S. MICHELE ALLA PORTA, VIA

1404

Descrizione prestazionale dell'intervento

Foto del rilievo

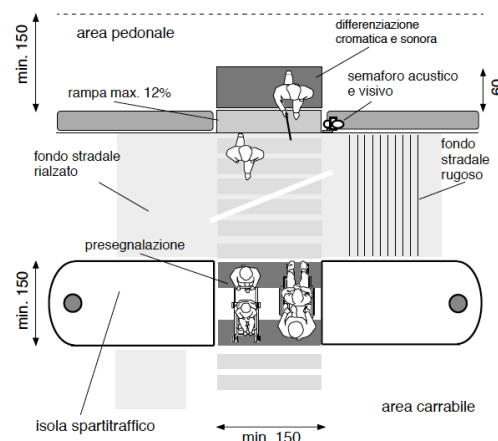
Assenza di **segnalazione tattile** per non vedenti in prossimità di attraversamento pedonale.

Adeguamento di attraversamento pedonale tramite **nuova realizzazione di segnaletica tattile** a pavimento (segnale pericolo valicabile), **posta trasversalmente alla direzione** di marcia. La segnaletica tattile di profondità 40 cm e larghezza uguale alla zebra, serve ad evidenziare la delimitazione tra sede pedonale e carrabile. In caso di isola salvagente, la segnaletica sarà ripetuta all'inizio e alla fine dell'isola come preavviso di attenzione; ciascuna di queste bande avrà una profondità minima di 40 cm.

Il materiale da utilizzarsi deve essere consono al contesto in cui si trova. Sono da evitarsi materiali in gomma incollati ma bensì piastrelle di ceramica, pietra lavorata in superficie o materiale autobloccante. Prevedere sempre l'intercettazione sul marciapiede quando si è in presenza di un attraversamento.
